LOM PRAHA

ZÁVAZNÝ BULLETIN č.:

M 332/70a
M 332A/2a
M 332AK/1a
M 137A/15a
M 137AZ/10a
M 337/81a
M 337A/9a
M 337AK/6a
M 337AK.1/1a
M 132A/1a
M 132AK/1a

Týká se: Používání hlavy válce Sc 2706 s označením "Z" spolu se speciálními podložkami matice šroubu válce Sc 1504R na všech typech a verzích shora uvedených motorů.

Sc 1504R
4,5
2,5
(Sc 1504 PŮVODNÍ STAV)

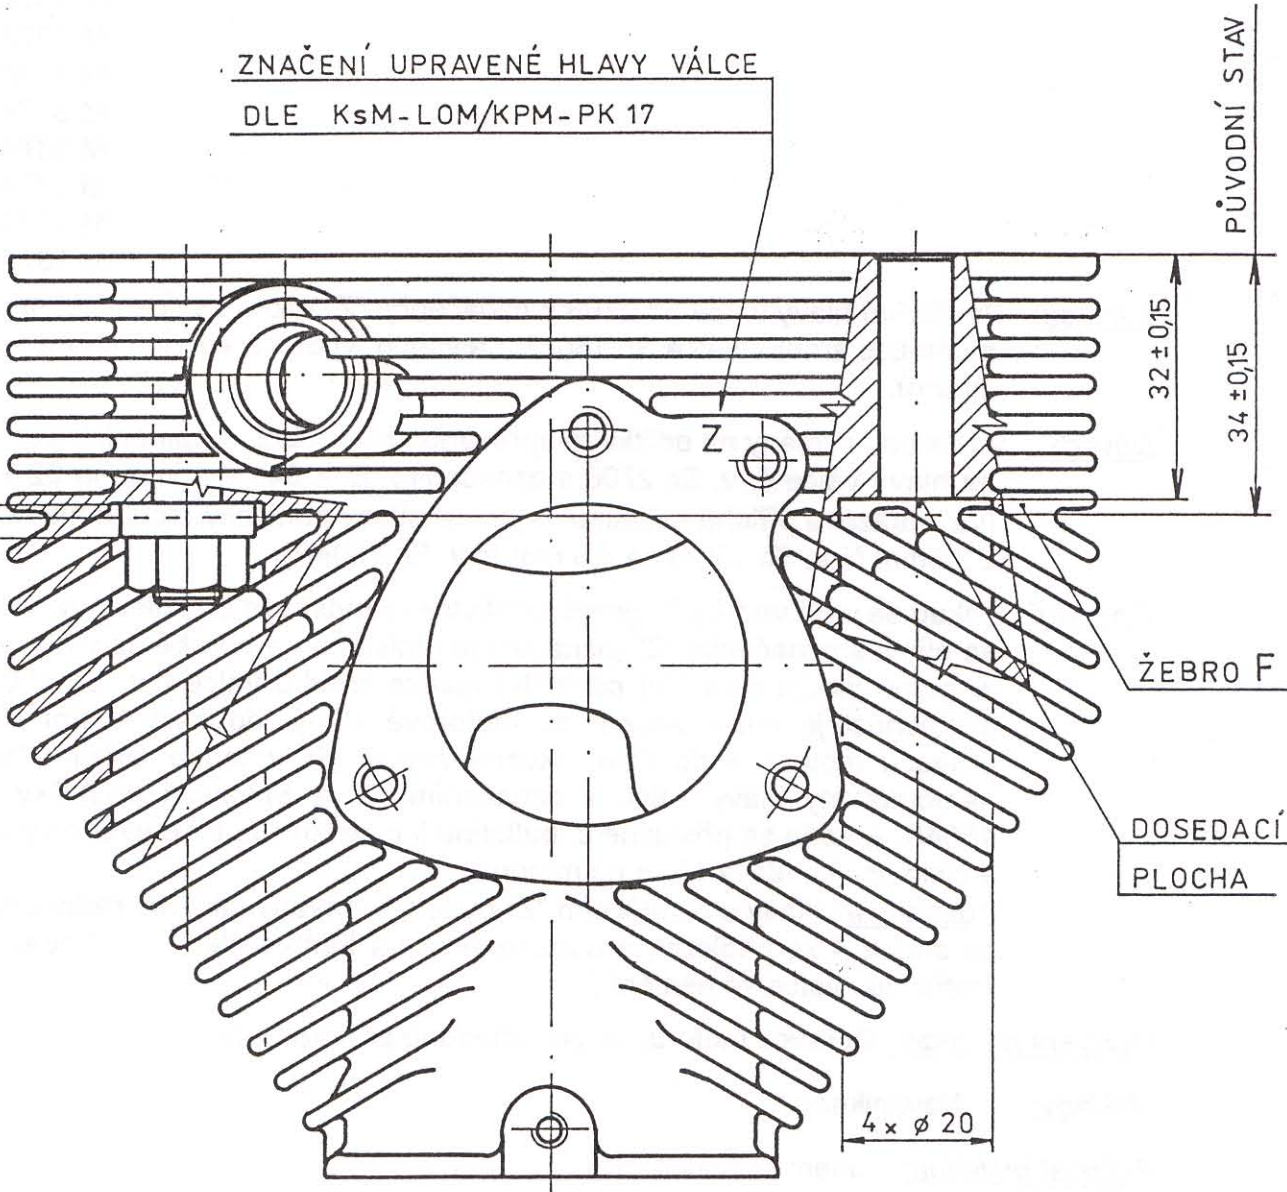
Důvod: V důsledku změny na odlitku je upraveno zahloubení 4 upínacích děr \varnothing 20mm na hlavě válce č. v. Sc 2706 s označením "Z" z $34 \pm 0,15$ mm na $32 \pm 0,15$ mm (viz obrazová příloha bulletinu) a jsou zesíleny podložky šroubu hlavy válce z 2,5mm (č.v. Sc 1504) na 4,5 mm (č.v. Sc 1504R).

Opatření: Pokud se v provozu, při opravě, vyskytne nutnost výměny hlavy válce a použije se hlava s označením "Z" (označení je umístěno na přírubě sání hlavy válce), je nutné použít speciální podložku matice šroubu válce č.v. Sc 1504R. Tuto skutečnost je nutné zapsat do motorové knihy, do části denní záznamník provozu motoru a do části "Různé záznamy", v tomto znění : "Na motor namontovány hlavy válců s označením "Z" a Speciální podložky č. v. Sc 1504R. (uvede se příslušné č. bulletinu k motoru). Dále se uvede výrobní číslo a číslo pozice hlavy válce na motoru.

Poznámka: Hlavy s označením "Z" budou dodávány jako náhradní díly vždy se sadou 4 ks podložek a upozorněním na tento bulletin. Uťahovací moment matic hlav válce se nemění.
